Keuringsverslag van een elektrische laagspanning- en zeer lage spanningsinstallatie

NIET CONFORM

Straatnaam	Steenweg naar Oudegem
Huisnummer	56
Busnummer	
Postcode	9308
Gemeente	Aalst
Land	België

Controlebezoek van een niet huishoudelijke installatie volgens (KB 08/09/2019) - AREI Boek 1- 9.1.1, 6.5. en 4.2.4.4.
Spanning: 3N400V
Aantal kringen: 28 &

Afbeelding schakel- en verdeelbord:

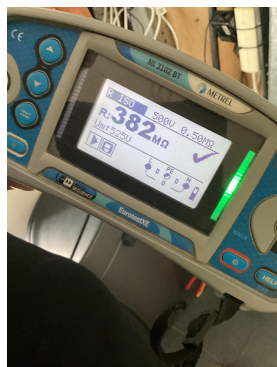
- 15.09 De genaakbare, naakte onder spanning staande delen zijn onvoldoende afgeschermd. (Boek 1 Afdeling 5.1.4. en 4.2.2.3.) Verdeelbord naast de teller niet vinger veilig.

- 15.10 Niet gebruikte invoeringen van het verdeelbord zijn niet correct of onvoldoende afgedicht. (Boek 1 Afdeling 5.1.4. en 4.2.2.3.)
- 15.13 De nominale spanning dient duidelijk vermeld te worden op een oordeelkundig gekozen plaats. (Boek 1 Onderafdeling 3.1.3.3.)

- 16.01 Een verzegelbare differentieelstroombeschermingsinrichting dient geplaatst te worden aan het begin van de installatie. (Boek 1 Onderafdeling 4.2.4.3.) Differentieel niet verzegelbaar.
